改善箇所説明図

大型トラックにおいて、ブレーキ制御ユニットの制御プログラムが不適切なため、車両安定性制御装置（EVSC）が作動せず、保安基準に適合しない。

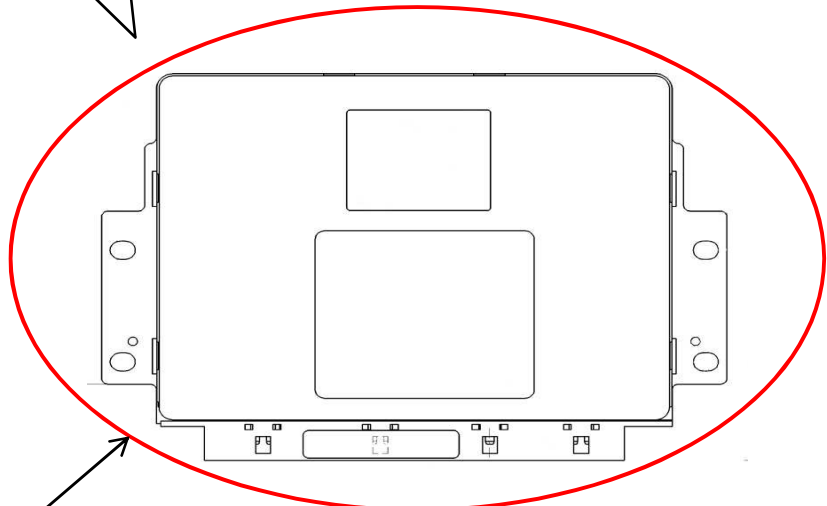
基準不適合発生箇所

ブレーキ制御ユニット

全車両、ブレーキ制御ユニットの制御プログラムを書き換える。

識別： 運転者席足元のステアリングコラムブラケットに、黄色シールを貼付する。
